島根原子力発電所 2号炉 地震による損傷の防止 (コメント回答)

[建物・構築物の地震応答解析における入力地震動の評価]

令和 2 年 1 月
中国電力株式会社

審査会合における指摘事項に対する回答【No.18】

原子炉建物の地震応答解析に用いる入力地震動の評価手法及び解析モデルの比較（主な解析条件）

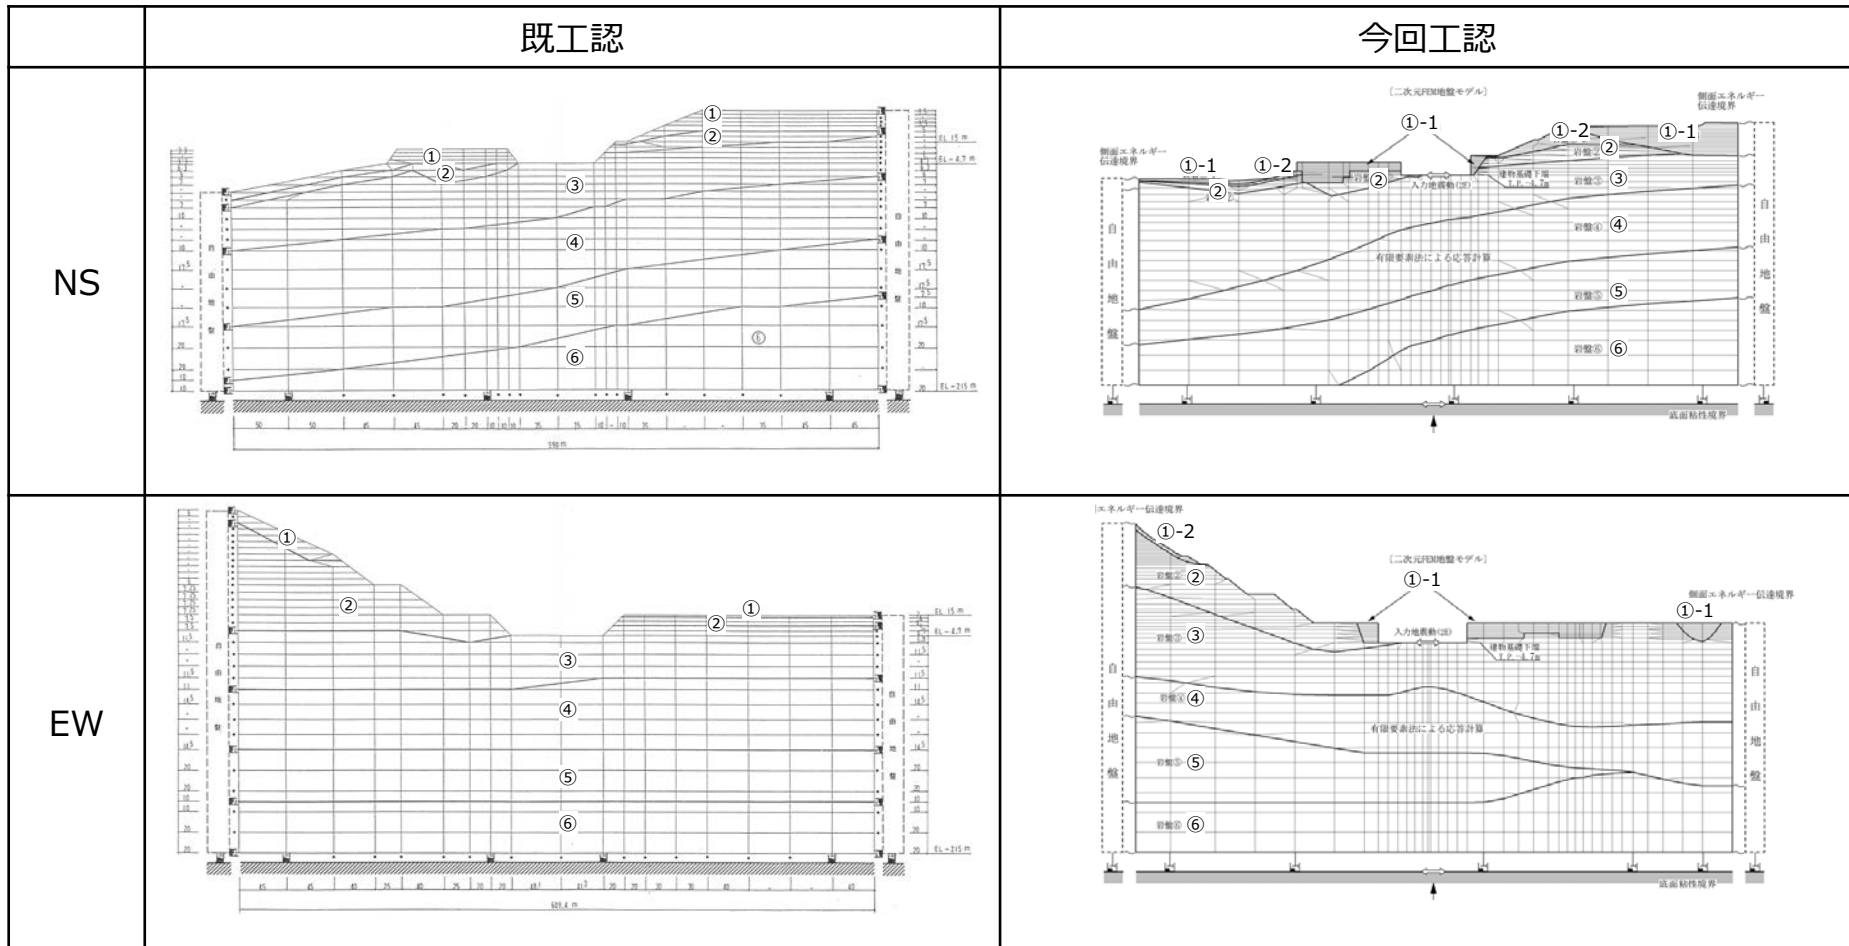
- 1次元モデル及び2次元FEMモデルについて、既工認からの変更点（速度層区分、表層地盤の物性・非線形性の考慮の方法等）を整理し、その設定根拠を説明すること。また、既工認と今回の方法による入力地震動及び建物の応答値の比較、異なる場合はその理由を示すこと。
- 2次元FEMモデルの上下方向のメッシュ割について、設備の耐震設計で考慮する振動数を踏まえたメッシュ割になっているか説明すること。
- 各建物・構築物の入力地震動算定方法の既工認からの変更点をより明確化するため、入力地震動の評価手法の一覧表について下記事項を明示すること。
 - * 地盤・構築物相互作用モデル、建物・構築物の設置レベル
 - * 上記に応じた入力地震動としての、地盤モデルでの出力地震動の位置、種類
 - * 入力地震動作成法パターン毎の、地盤・構築物相互作用モデル及びそれに対応した入力地震動の「引下げ」、「引上げ」の説明図
 - * 既工認から変更しているものはその理由

- 1次元モデル及び2次元FEMモデルについて、既工認からの変更点を整理し、その設定根拠を示した。（P6～8, 17～20）また、既工認モデルと今回工認モデルによる入力地震動を比較した。（P21）
- 2次元FEMモデルの上下方向のメッシュ分割高さが適切であることを示した。なお、高振動数領域の応答による影響が考えられる設備については、詳細設計段階において影響検討を実施する。（P22～24）
- 入力地震動算定方法の既工認からの変更点をより明確化するため、以下の観点を含めて一覧表を整理した。（P10～16）
 - * 地盤・構築物相互作用モデル、建物・構築物の設置レベル
 - * 上記に応じた入力地震動としての、地盤モデルでの出力地震動の位置、種類
 - * 入力地震動作成法パターン毎の、地盤・構築物相互作用モデル及びそれに対応した入力地震動の「引下げ」、「引上げ」の説明図
 - * 既工認から変更しているものはその理由

- 今回工認の入力地震動の評価手法は、既工認と同様に1次元波動論及び2次元FEM解析を採用する。
- 解析モデルについては、建設時以降の敷地内の追加地質調査結果の反映等により、最新のデータを基に、より詳細にモデル化したものである。
- 入力地震動を算定する計算機コードとして、先行プラントで使用実績があるSuperFLUSH及びSHAKEを採用する。
- 既工認と今回工認の評価手法及び解析モデルの比較をP7, 8に示す。

入力地震動の解析モデルの比較（引上げモデル）

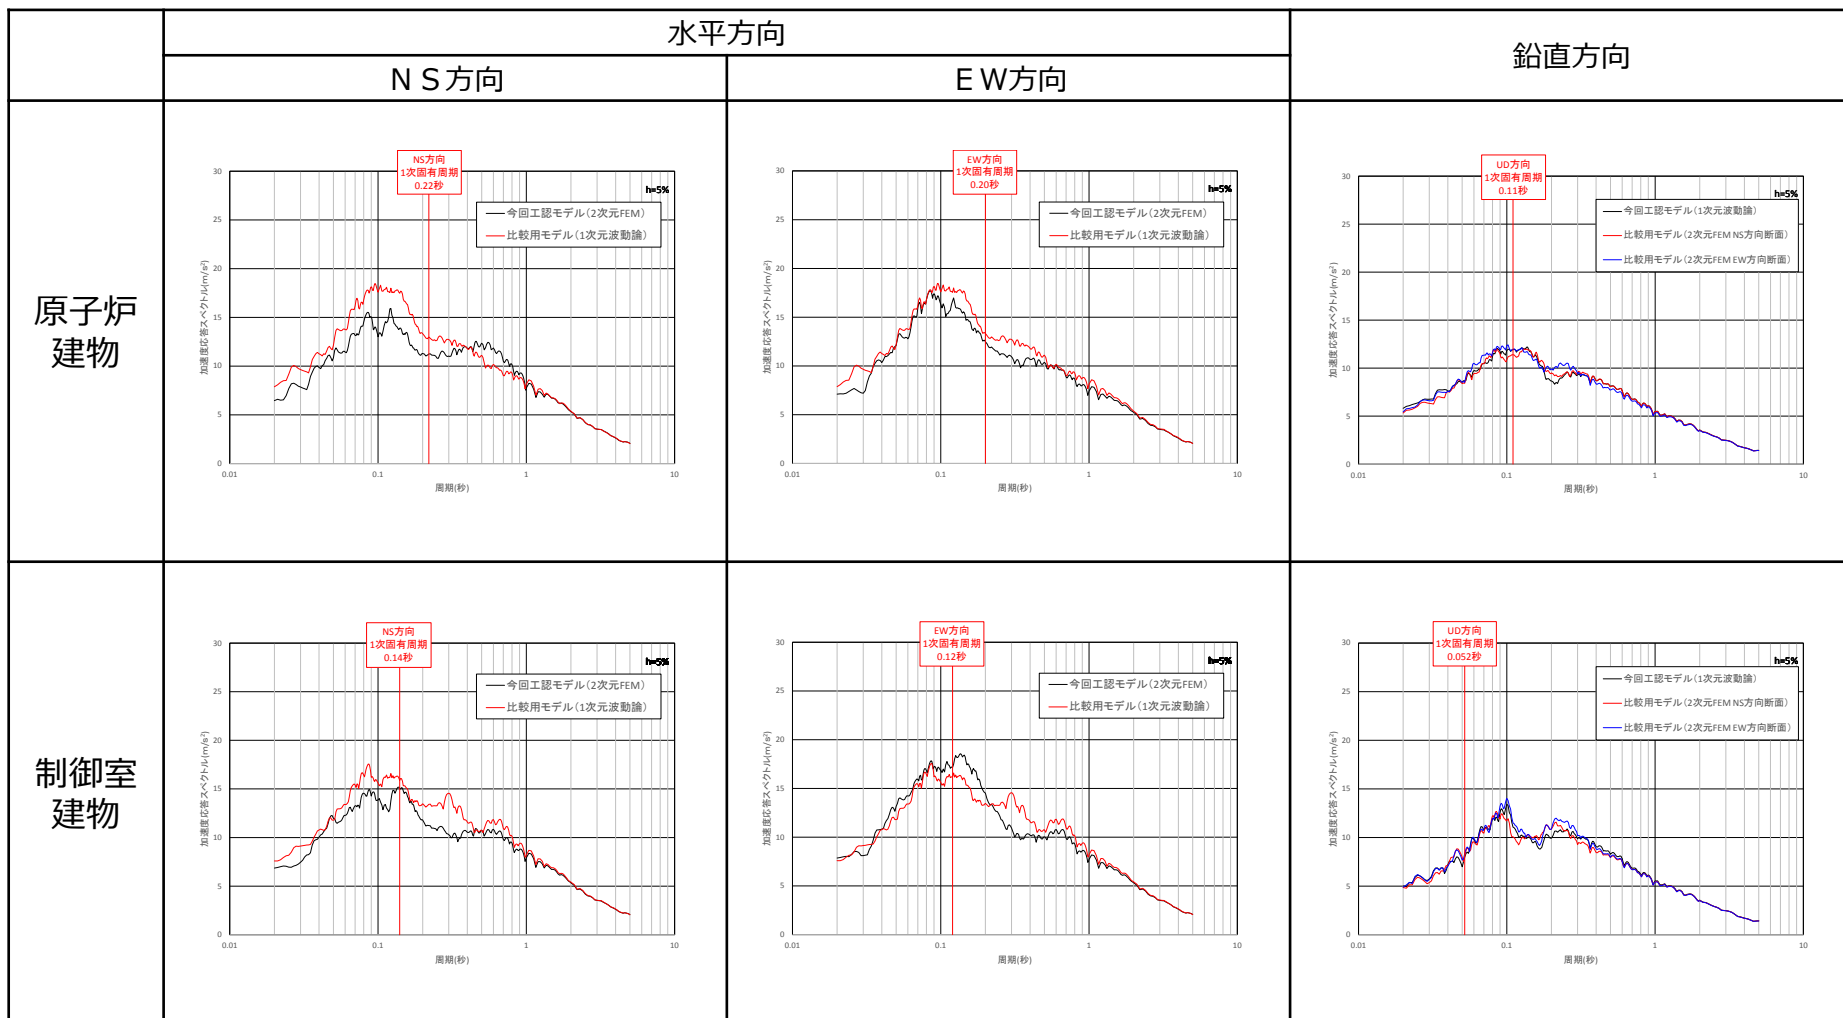
- 2号炉の主要な建物・構築物について、それぞれの特徴を踏まえて入力地震動の算定方法の選定の考え方を説明すること。また、水平地震動の引き上げ計算に2次元 F E Mを適用しているのに鉛直地震動の引き上げ計算では2次元 F E Mを用いない理由を説明すること。
- 原子炉建物及び制御室建物について、水平動・鉛直動について1次元波動論と2次元 F E Mにより算定した入力地震動を比較し、算定方法の違いによる影響（効果）と保守性に対する考え方を説明すること。

- 水平方向は、2次元FEMモデル及び1次元波動論モデルで多少の差異が認められ、また、地盤の傾斜をモデル化しているNS方向においてその差が大きくなっているが、2次元FEMモデルでは地盤の速度層の傾斜及び建物周辺の地形の影響等をより詳細に評価できると考えられることから、原子炉建物の既工認と同様に、水平方向の解析において2次元FEMモデルによって求められる入力地震動を用いることは適切である。

- 鉛直方向は、建物直下地盤による影響が大きく、1次元波動論モデルと2次元FEMモデルの加速度応答スペクトルは概ね一致している。また、それぞれの建物の固有周期における加速度応答スペクトルの値に大きな差はない。よって、モデルの違いによる入力地震動への影響は軽微であり、鉛直方向の解析において1次元波動論モデルによって求められる入力地震動を用いることは適切である。
